リサイクル燃料貯蔵株式会社 リサイクル燃料備蓄センター 使用済燃料貯蔵事業変更許可申請 に関する審査の概要

原子力規制庁

リサイクル燃料備蓄センター使用済燃料貯蔵施設の審査の経緯

基準地震動の加速度時刻歴波形

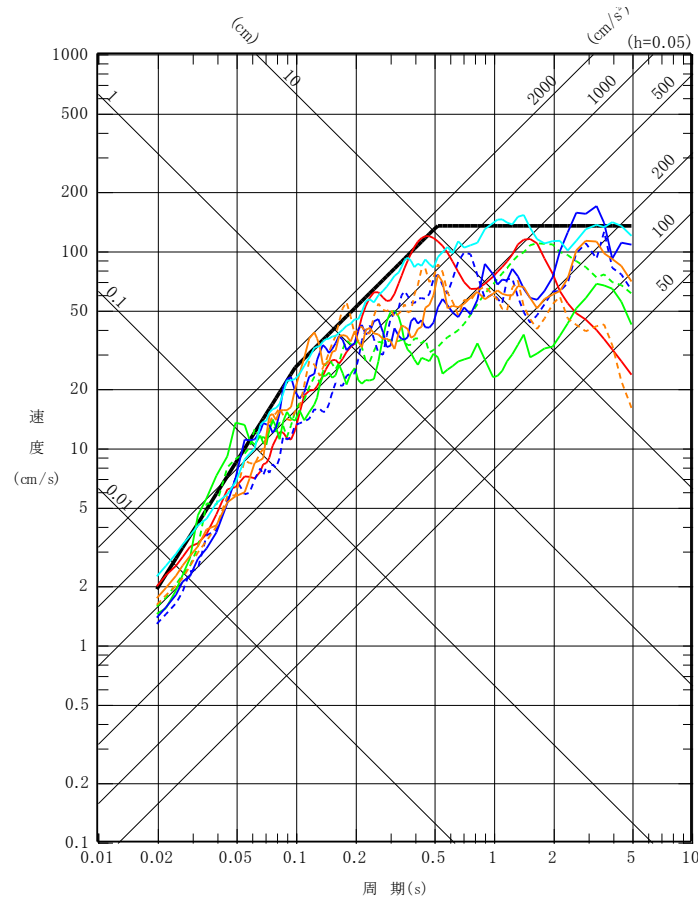
- 標準応答スペクトルに基づく地震動評価結果がSs-Aを上回るため、基準地震動Ss-B5として策定していることを確認。

既許可申請書における仮想的大規模津波の考え方

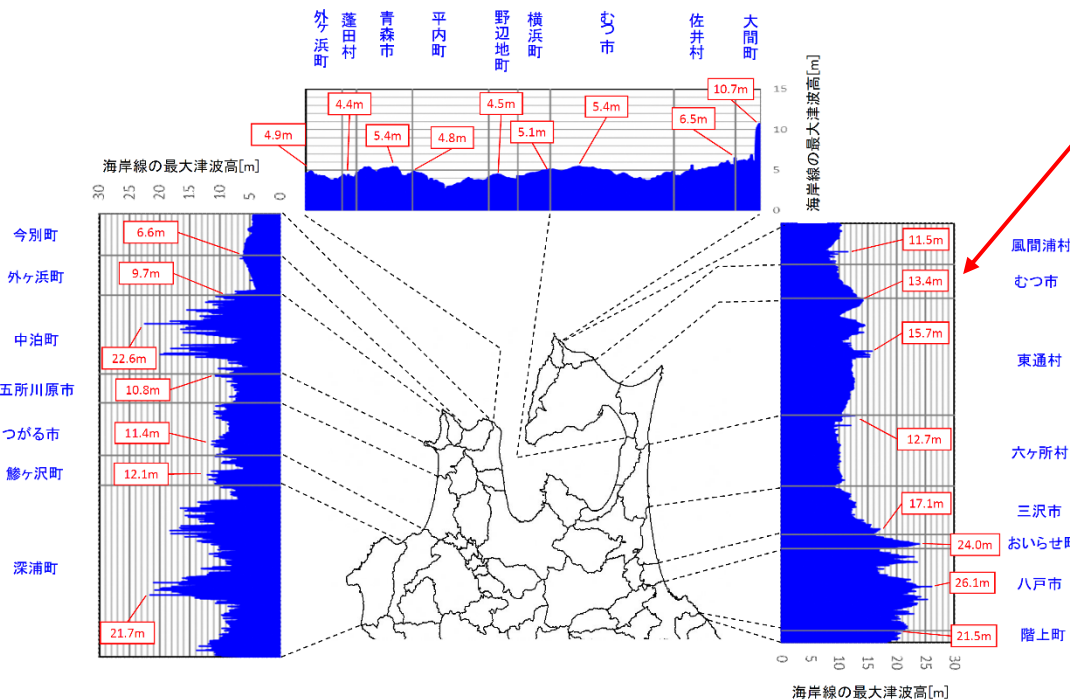
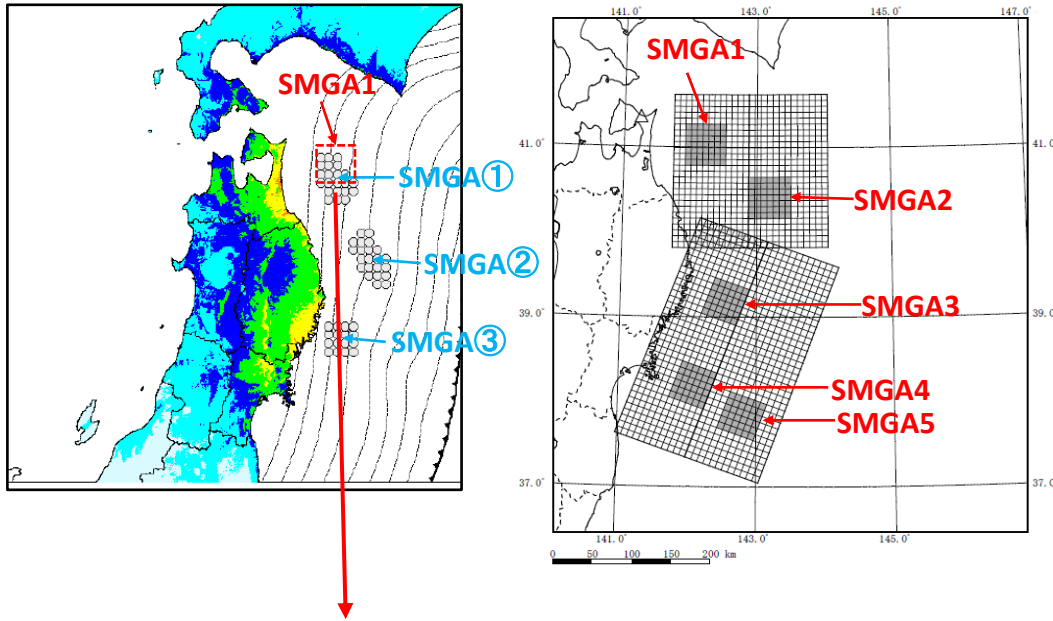
青森県による敷地付近の津波想定を2倍 (23m) → 仮想的な大規模津波として施設の健全性を評価

内閣府(2020)を踏まえた青森県(2021):
むつ市津軽海峡側の敷地前面付近の
最大津波高は13.4m

- 仮想的な大規模津波による最大津波高さT.P. +23mは、内閣府(2020)及び内閣府(2022)並びに青森県(2021)における敷地付近の最大津波高さを上回ることを確認。

八幡岳火山群の噴出量一年代階段ダイヤグラム

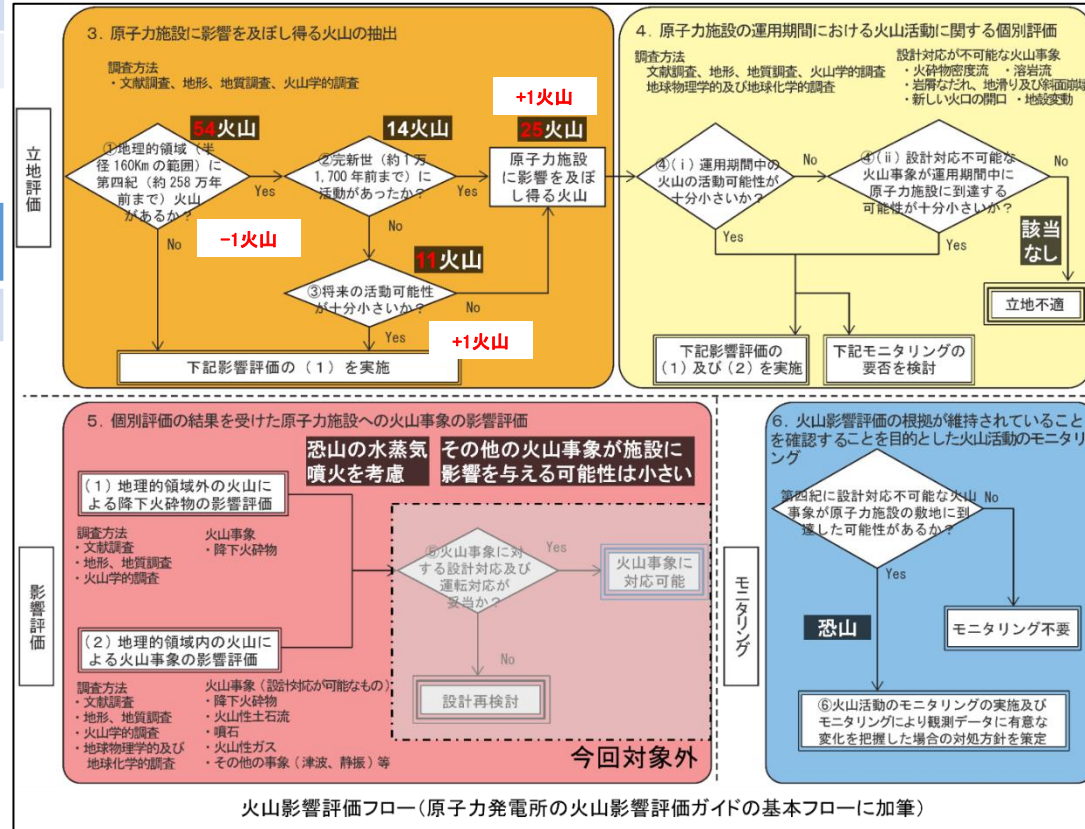
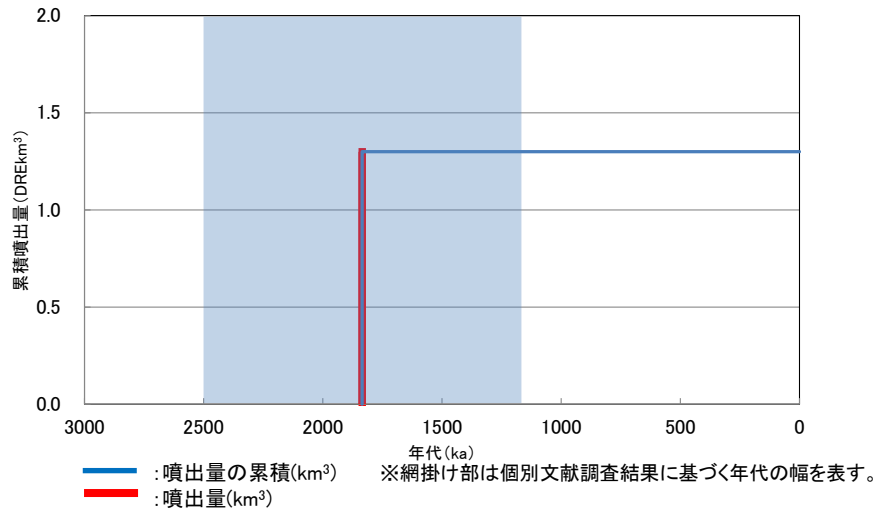
- 八甲田黒森と八甲田八幡岳を八幡岳火山群に統合
- 活動期間の変更

- 「八幡岳火山群」は、使用済燃料貯蔵施設に影響を及ぼし得る火山に追加されるものの、使用済燃料貯蔵施設に影響を及ぼす可能性は十分小さいことを確認。
